Modulo per la presentazione delle osservazioni per i piani/programmi/progetti sottoposti a procedimenti di valutazione ambientale di competenza statale

ID: Codice procedura (ID_VIP/ID_MATTM) 10066

Progetto per la realizzazione di un impianto per la produzione di energia mediante lo sfruttamento del vento nel territorio comunale di Tuscania e Viterbo (VT). Potenza nominale 129,6 MW. Codice pratica MYTERNA n. 202300259

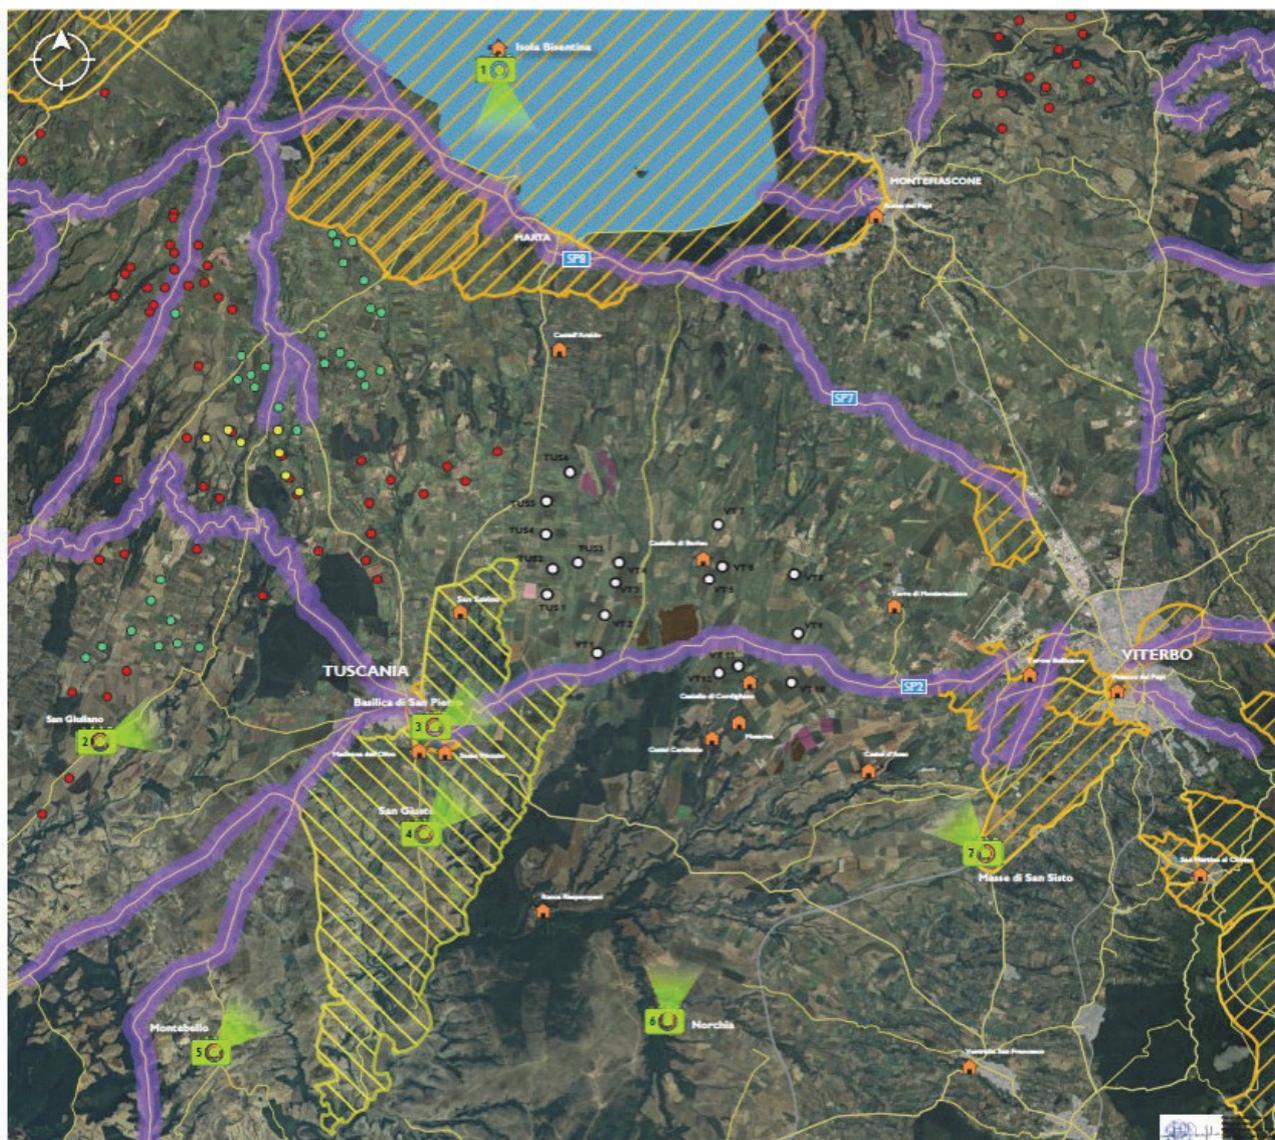
La "mappa" elaborata dall'Associazione "Amici della Terra" offre un'idea efficace e molto concreta della saturazione da impianti FER nella provincia di Viterbo ed in particolare intorno al lago di Bolsena dove si verrebbe ad insediare anche l'impianto eolico "Tuscania -Viterbo" (indicato in figura con TUS da 01 a 06 e VT da 01 a 12.)

L'impianto eolico industriale con 18 aerogeneratori (6 nel Comune di Tuscania da TUS 01 a TUS 06 e 12 nel Comune di Viterbo da VT 01 a VT 12, alti 236 m e larghi 172 m) come si vede dall'immagine si viene quasi a sovrapporre all'altro impianto eolico industriale denominato "Viterbo-Montefiascone" composto da 16 aerogeneratori dalle notevoli dimensioni (200 m x 170 m).

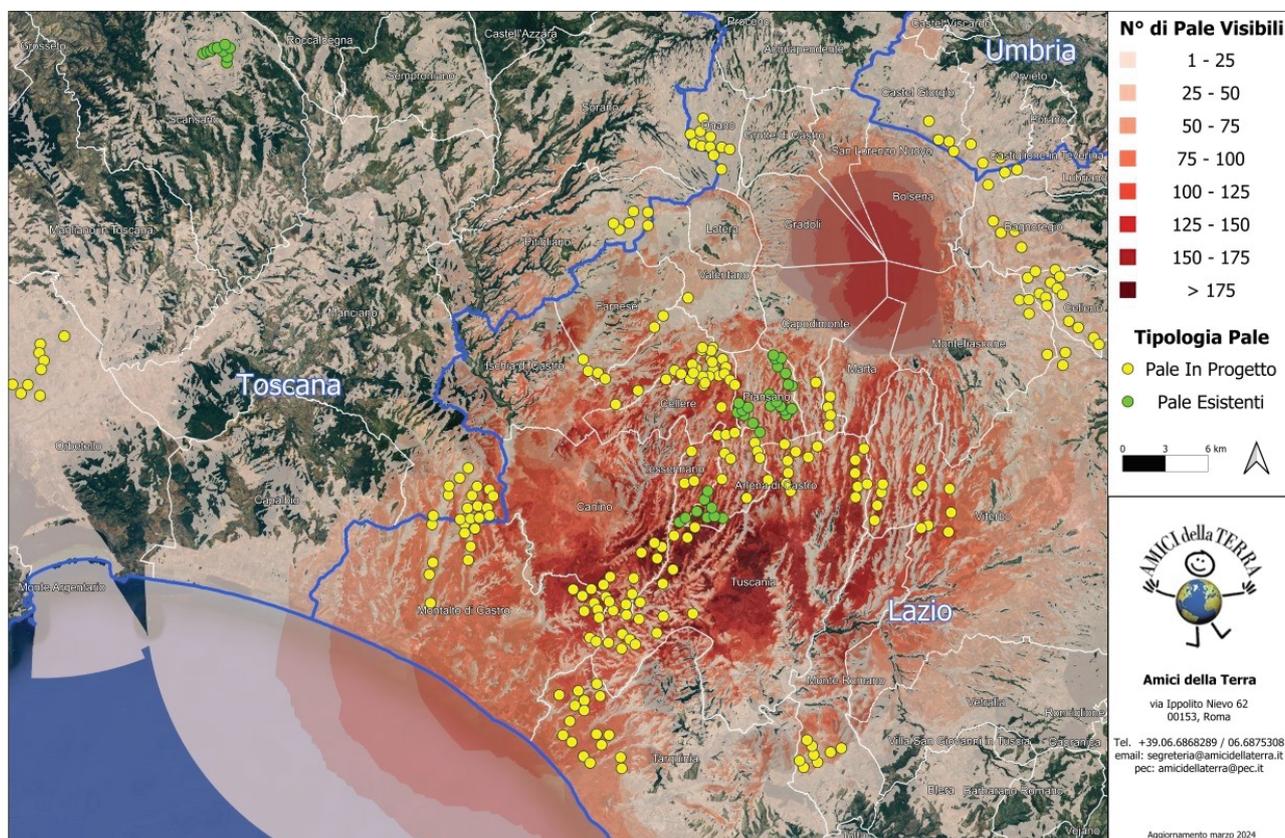
Per queste ragioni esso presenta delle incompatibilità con vari sistemi di paesaggio presenti nella zona, e in particolare con il paesaggio agrario di valore che interessa buona parte del territorio in cui si inserirebbe l'impianto con gli aerogeneratori e il paesaggio di particolare valore dove insisterebbero le opere pertinenti dell'impianto. Inoltre come vedremo la zona in cui si inserirebbe l'impianto è in parte vincolata ai sensi dell'art. 136 del CBC per il suo notevole pregio paesaggistico come dimostra anche la seguente mappa prodotta dalla proponente.

Mappa del documento WON017_ES_9_5_2_2. La mappa mette in evidenza le zone paesaggistiche di notevole interesse pubblico ex art 136 del Lago di Bolsena e della città di Viterbo e la zona archeologica del Comune di Tuscania in mezzo alle quali si verrebbe a trovare l'impianto eolico industriale in cumulo con una sola parte di altri impianti FER.

(Quadro d’unione)

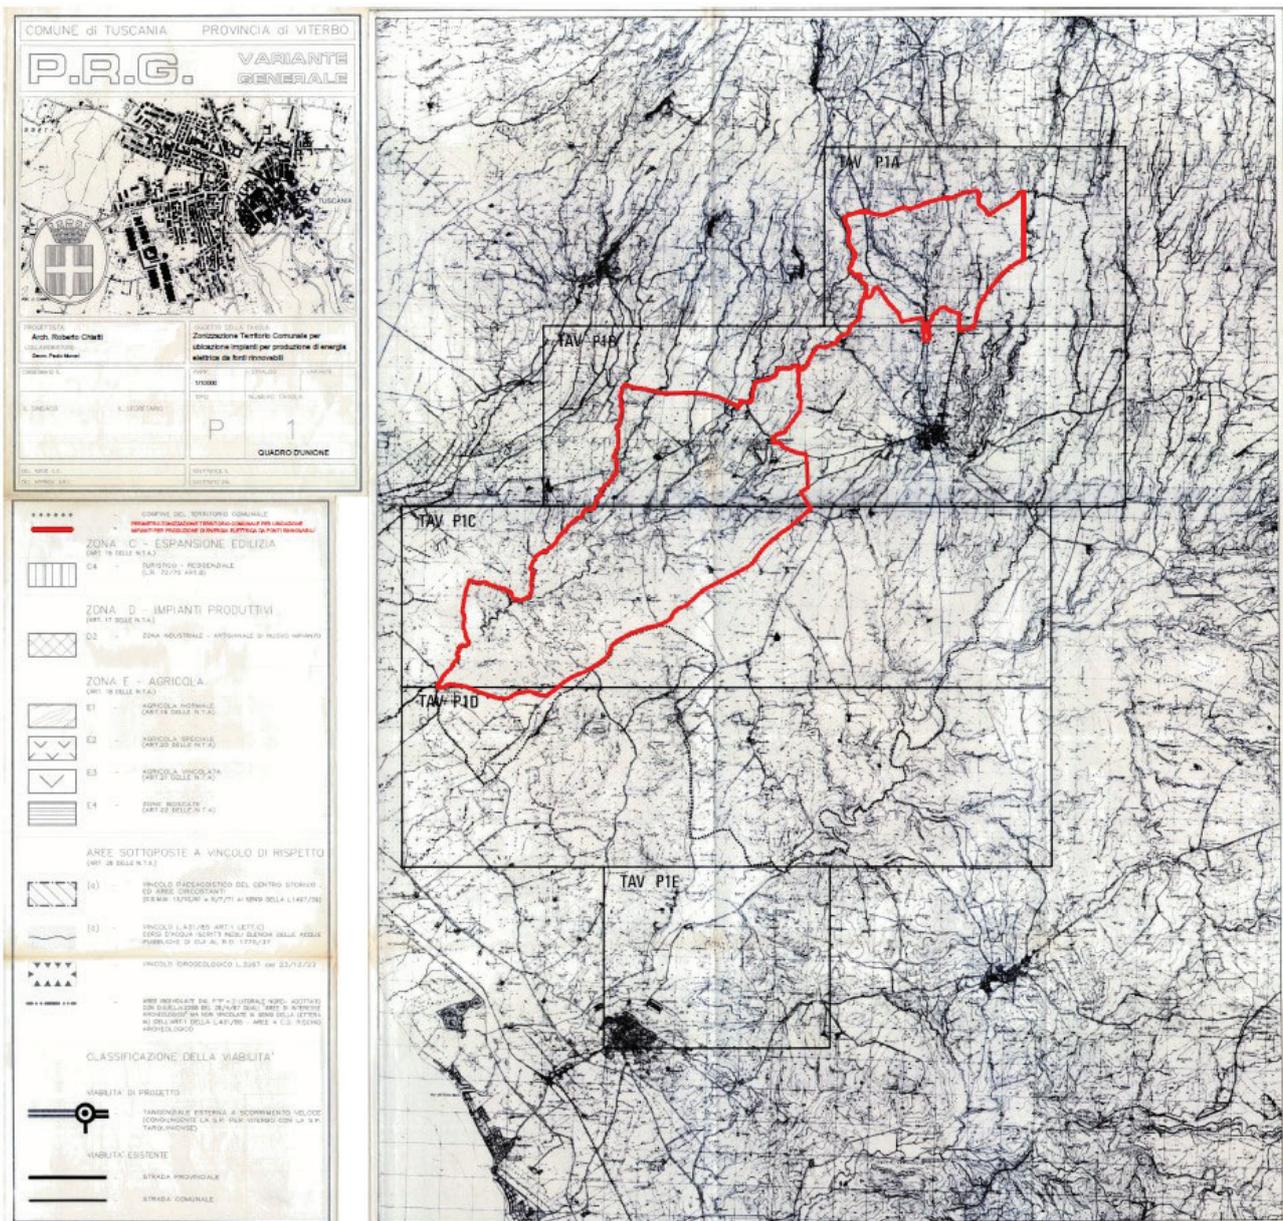
Il progetto eolico in oggetto **NON** ricade in aree **INDICATE IDONEE DALLA DELIBERA COMUNALE**, aree dove possono essere realizzati impianti per la produzione di energia elettrica da fonti rinnovabili. Dalla zonizzazione allegata in delibera si può rilevare con facile evidenza che la collocazione di n° 6 pale eoliche dell'impianto (denominate TUS1, TUS2, TUS3, TUS4, TUS5, TUS6) **ricade sul territorio comunale di Tuscania in area NON IDONEA secondo delibera.**

(VEDERE MAPPA di VARIANTE GENERALE AL PRG nella pagina seguente)

Figura 1. Stralcio carta "Natura 2000" dal sito del ministero Ambiente che illustra la parte della Rete Natura 2000. Le zone con linee in blu sono le ZPS che comprendono le ZSC (parti con linee rosse). Simbolo dell'area in cui è ubicato l'impianto eolico industriale "Tuscania - Viterbo".

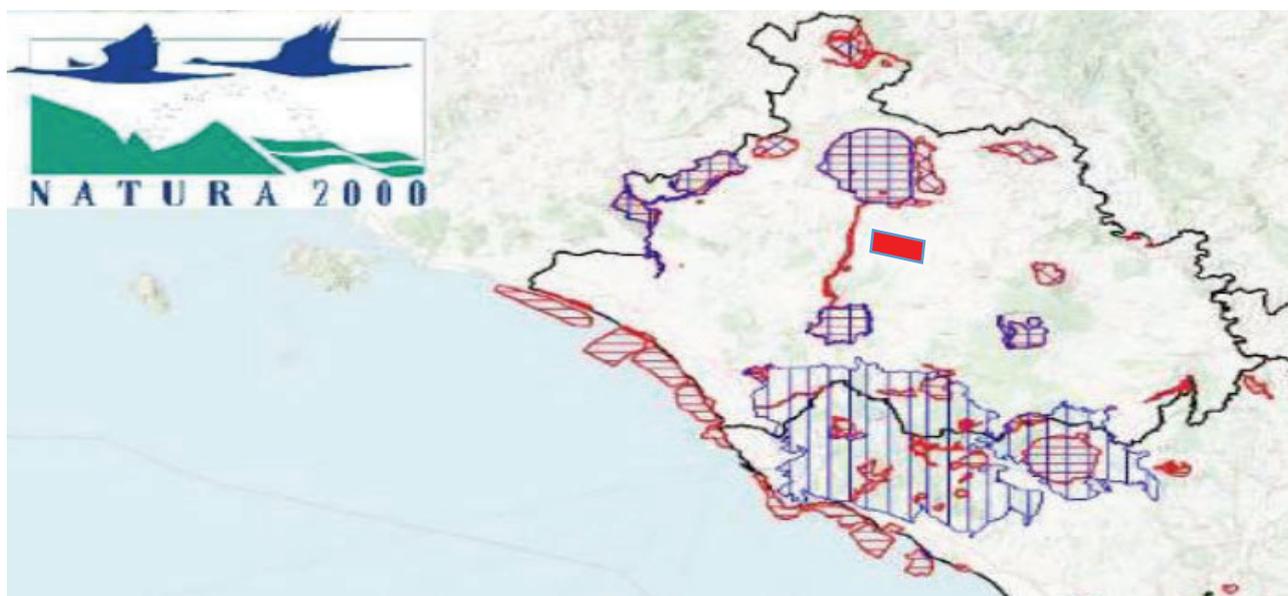
Nel caso dell'impianto eolico in oggetto l'area di intervento ancorchè formalmente esterna alla rete Natura 2000 viene a localizzarsi in diversi punti a distanze notevolmente ridotte rispetto a siti della Rete Natura 2000.

Appare contestabile l'affermazione nello studio ES.10.1 (Valutazione di Incidenza, pag. 35) Secondo cui l'intervento in oggetto non interferisce con aree vincolate in quanto gli aerogeneratori non rientrano in nessuna zona destinata a Sito d'Importanza Comunitaria (SIC), a Zone a Protezione Speciale (ZPS), ai sensi della Direttiva 79/409 CEE, e Important Bird Areas (IBA). Dalle planimetrie riportate nello studio appare infatti che un numero consistente degli aerogeneratori facenti parte dell'impianto si trovino a distanze veramente minime, addirittura poche centinaia di metri dalla ZSC IT6010020 - Fiume Marta, e comunque per le sue dimensioni ed estensione, il progetto viene a configurarsi come vera e propria barriera fra zone di protezione ed in particolare molto importanti per l'avifauna. L'assenza formale di core areas non significa infatti che non esista una rete di interrelazioni ecologiche tra queste zone e siti Natura 2000 più o meno vicine.

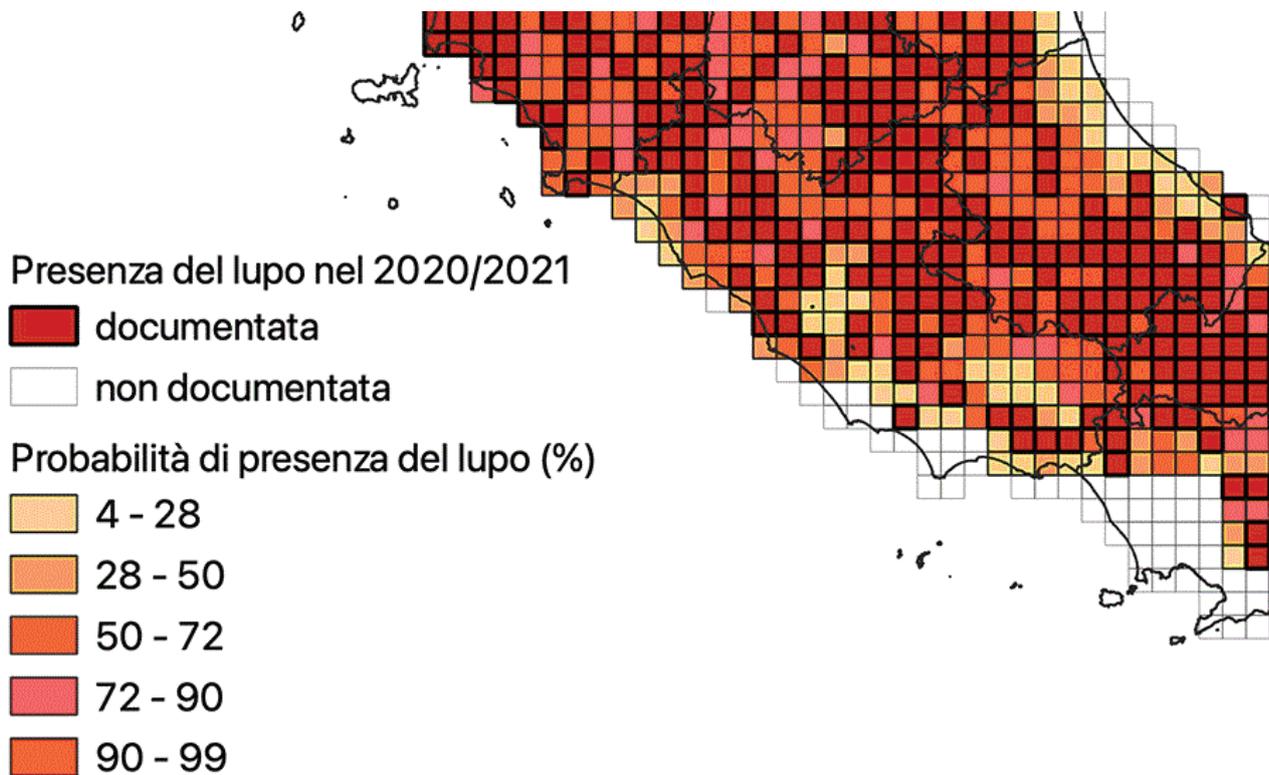
mappa di dettaglio delle connessioni ecologiche (Documento ES 10.7) dove l'analisi delle connessioni ecologiche è limitata allo stretto spazio limitrofo all'area dell'impianto escludendo aree importantissime come le ZPS del Lago di Bolsena e isole Bisentina e Martana e l'area importantissima a livello regionale del comprensorio Tolfetano-Cerite- Manziate, tra le quali l'impianto verrebbe a collocarsi.

Stessa sottostima, se non negazione del ruolo delle connessioni fra aree naturali si ritrova nell'affermazione: *“Nel caso in esame, sulla base della caratterizzazione degli aspetti naturalistici dell'area si rilevano impatti sostanzialmente nulli per gli habitat naturali di interesse comunitario, poiché la realizzazione dell'intervento non prevede alcuna azione a carico di habitat naturali (pag. 71).”*

Tali criticità e carenze sostanziali nell'impostazione dello studio relativo alla Valutazione di incidenza sono evidenziate anche nella Nota della Regione Lazio, Direzione Regionale Ambiente R.U.U. 1265537 del 07/11/2023, nella quale si esprime orientamento non favorevole al progetto.
